Verslag Participatie-bijeenkomst Breecamp-West, Zwolle

21 oktober 2024

Thematafel mobiliteit

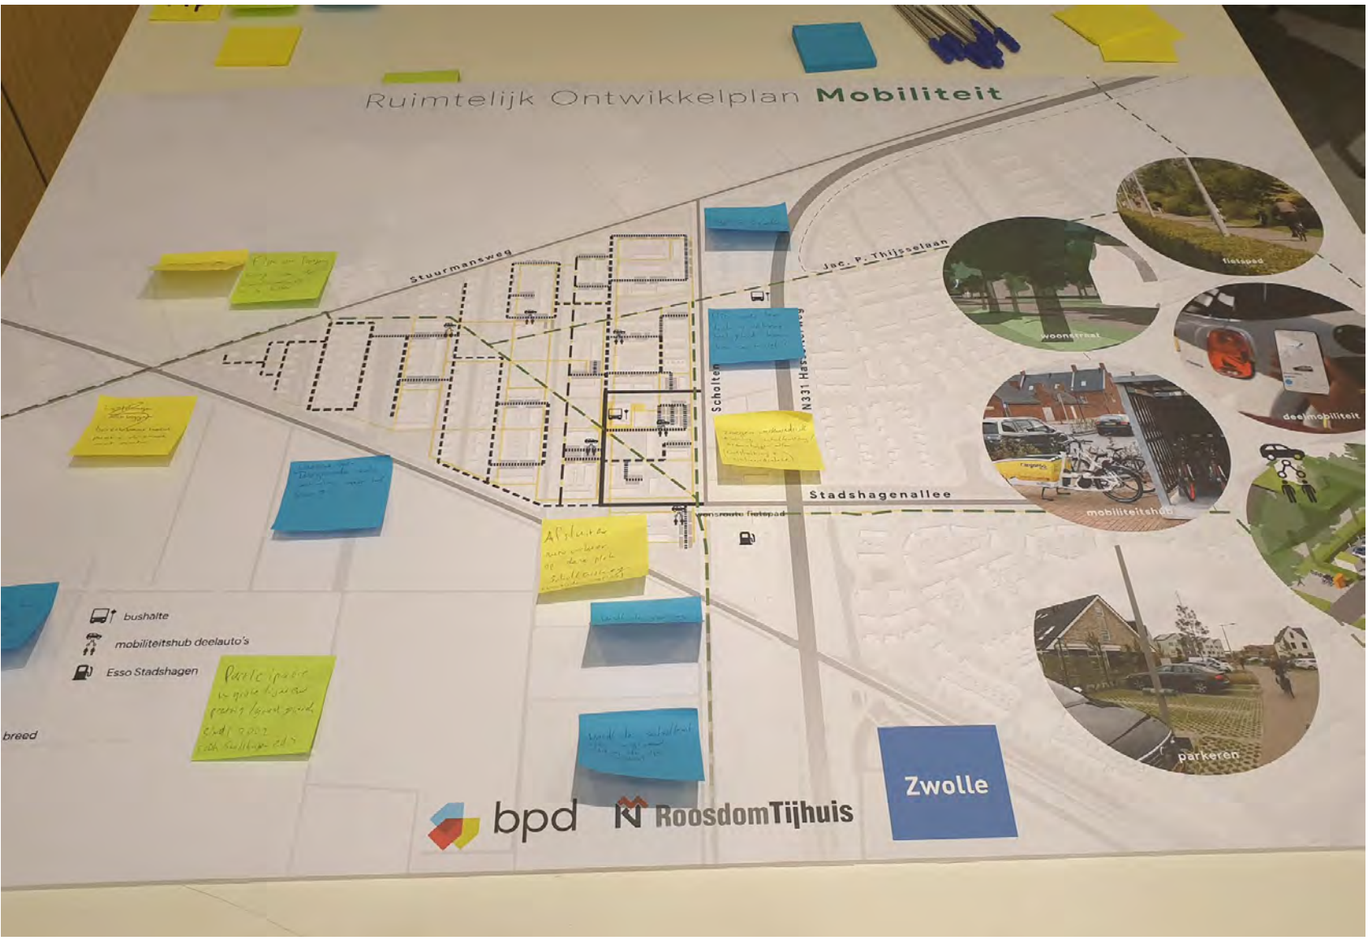
- Er leven nog steeds zorgen over de auto-toegankelijkheid van het plangebied en de mogelijke drukte op de omliggende wegen.
- Het afsluiten van doorgaand verkeer vanaf de Scholtensteeg naar de Zwolseweg, ter hoogte van het Esso-tankstation en de spoorwegovergang, wordt voorgesteld om sluipverkeer tegen te gaan. Deze route is momenteel alleen toegankelijk voor bestemmingsverkeer, maar eventuele extra maatregelen zijn nodig.
- De woningen in de meest linkse ontwikkelstrook, in de hoek, zijn niet goed bereikbaar voor auto's en in geval van nood.
- Er zijn zorgen over de verhoogde verkeersdrukte op de Scholtensteeg. Deze weg zal het verkeer vanuit Breecamp-West en tevens het verkeer naar het onthaastingscentrum en de onderwijsinstelling moeten verwerken.

- De voorgestelde routewijziging binnen het plangebied om fietsverkeer voor een groot deel niet langer via de Stuurmansweg te laten gaan, wordt positief ontvangen. Er wordt gesuggereerd om het fietspad vanuit de Stuurmansweg dichter bij het spoor te laten starten.

- Hoe zullen de verschillende verkeersstromen (landbouw, auto's, fietsen) hier verlopen?
- En hoe wordt omgegaan met het knooppunt?

De genoemde punten zijn terecht en vereisen aandacht. Hierbij speelt ook het wegennetwerk rondom het gebied mee. De gemeente Zwolle kijkt hier ook naar om een zo logische en veilige wegenstructuur te krijgen.

Het ontwerpteam Breecamp-West heeft onderzocht of de fietser vanaf de Stuurmansweg nóg eerder Breecamp-West in kan slaan. Dit is helaas niet mogelijk.

De Scholtensteeg is een belangrijke weg voor de bewoners van Breecamp-West, maar ligt buiten het plangebied. Het ontwerpteam blijft daarom in gesprek met de gemeente over de mogelijkheden op de Scholtensteeg.

Thematafel Groen en Landschap

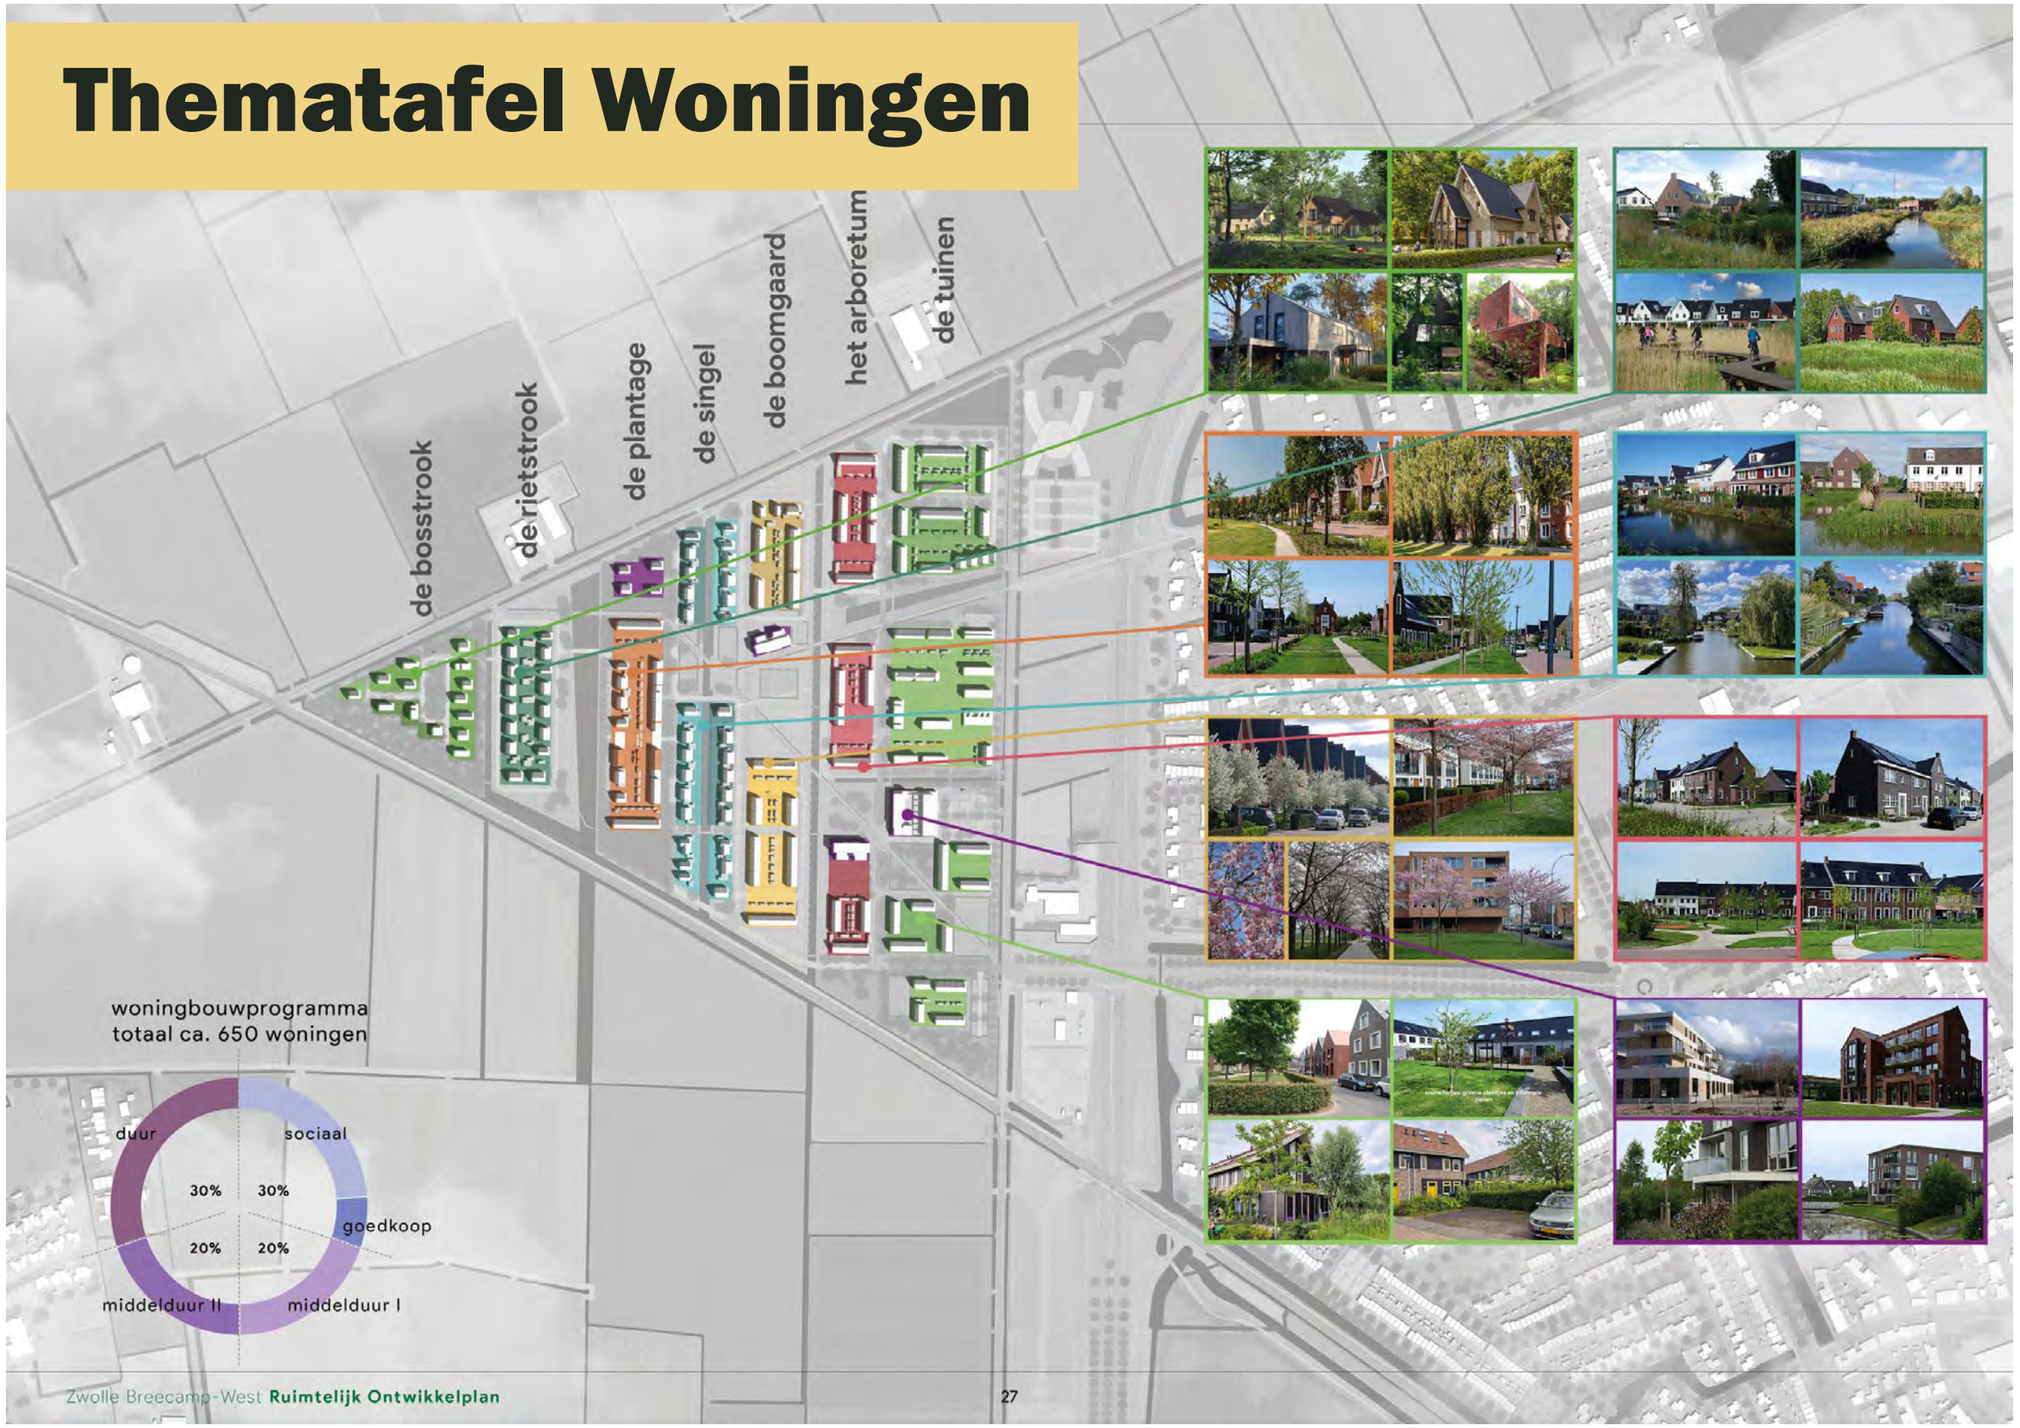
- Fijn dat er veel speelplekken zijn in het plan.
- In het plan is rekening gehouden met zichtlijnen, natuur, water en duurzaamheid. Door op verschillende plekken in het plan bewust te kiezen voor volwassen bomen, wordt direct een groen karakter aan de wijk gegeven. Dit wordt positief ontvangen.

- Bij het aanleggen van speelplekken is het essentieel om dit tijdig te doen, en de gemeenschap te betrekken bij de planning en bij het kiezen van de juiste locaties.
- Besteed ook aandacht aan speelplekken voor jongeren; niet alleen voor jonge kinderen.
- Overweeg om de speelplek ter hoogte van Stuurmansweg 12 elders te realiseren.
- Verken de mogelijkheden voor speelse wandelroutes, eventueel gescheiden van de fietsroutes, door het plan, met voldoende rustpunten.
- Neem de aanwezige (zuidwestenwind) mee in het ontwerp. Grote bomen kunnen de wind breken.
- Zorg voor een goede landschappelijke afzoming richting Purazen.

De locatie van de speelplekken is zorgvuldig gekozen om een aanbod te bieden voor alle leeftijdsgroepen verdeeld over het plan. Het is een duidelijk signaal dat men hier over wil meedenken, in alle fases van de ontwikkeling.

Het plaatsen van volwassen bomen op strategische plekken is een goede tip.

Alle overige genoemde aspecten worden meegenomen bij de verdere uitwerking van het plan.

Thematafel woningen

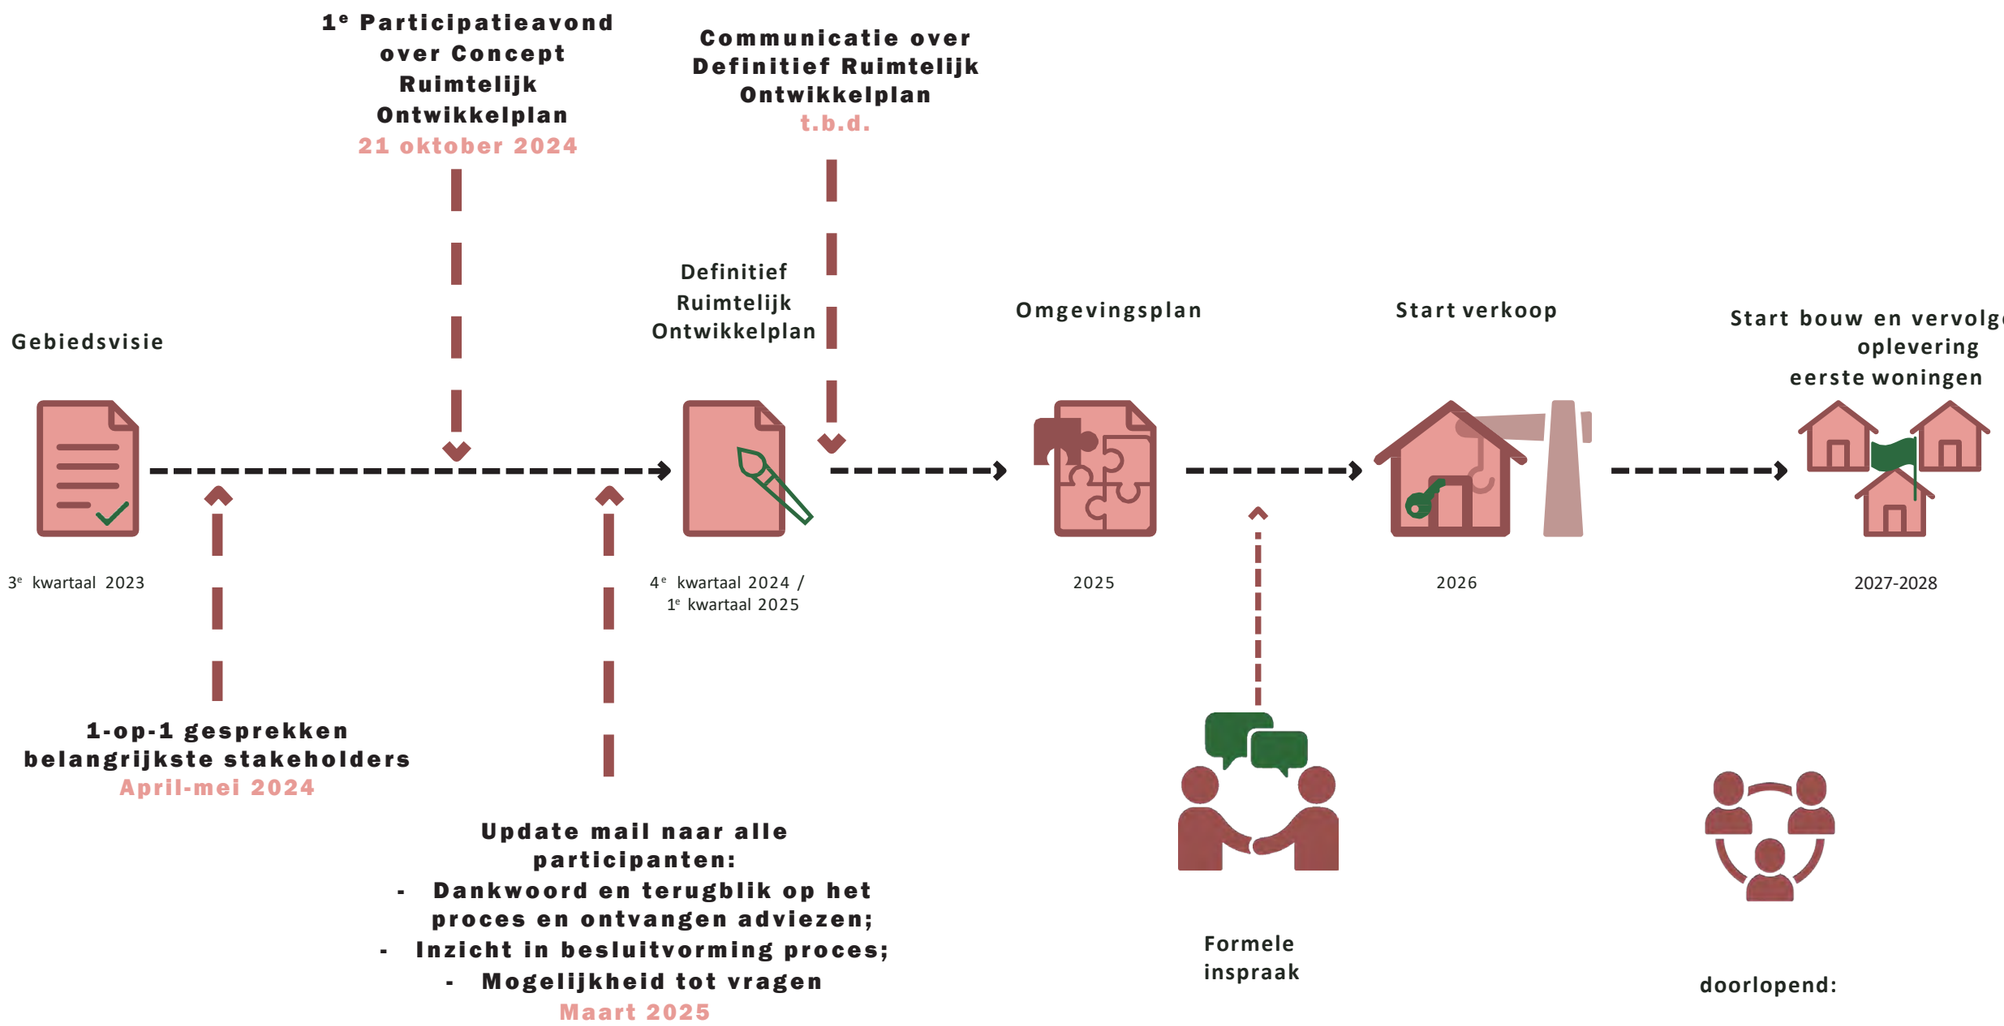
- Het is positief om te zien dat er veel verschillende type woningen zijn voor diverse doelgroepen.

- Er is bezorgdheid over de hoogte van de woningen, voornamelijk de appartementenblokken.
- Er leven zorgen over het functioneren van mandelige tuinen (gemeenschappelijk eigendom) en parkeerplekken. Deze zijn ongewenst. Vanuit de bouw wordt dit vaak niet (goed) georganiseerd, wat zorgt voor veel frustraties en onduidelijkheid bij toekomstige bewoners.
- Daar waar het plan direct grenst aan de bebouwing buiten Breecamp-West, moet er rekening worden gehouden te worden met lichtvervuiling, inkijk en privacy.
- Donkerte (niet teveel verlichting ‘s avonds) zou ook een kwaliteit kunnen worden van het gebied; mits dit niet tot een onveilig gevoel leidt.

- Welke woningen worden welke prijsklasse?
- Het is nog onduidelijk wat de woninggroottes zijn, en of hier ook levensloopbestendige woningen tussen zitten?

De hoogte van de twee appartementsblokken in het project zijn iets hoger dan die van de woningen (ca. 9-10 m). Deze volumes hebben maximaal 4 bouwlagen (ca. 12 meter) en bestaan uit gelijkvloerse appartementen geschikt voor alle levensfasen.

In de volgende fases van het project zal de prijsklasse van elk type woning duidelijk worden vastgesteld, waardoor er meer inzicht komt in de exacte prijzen.

Wat betreft het mandelige terrein: dit is gemeenschappelijk terrein dat door meerdere partijen wordt gebruikt of in eigendom is. Dit willen we alleen daar toepassen waar wenselijk of noodzakelijk is, zoals bij achterpaden van rijwoningen. De voornemens zijn om parkeren en groen openbaar te houden.
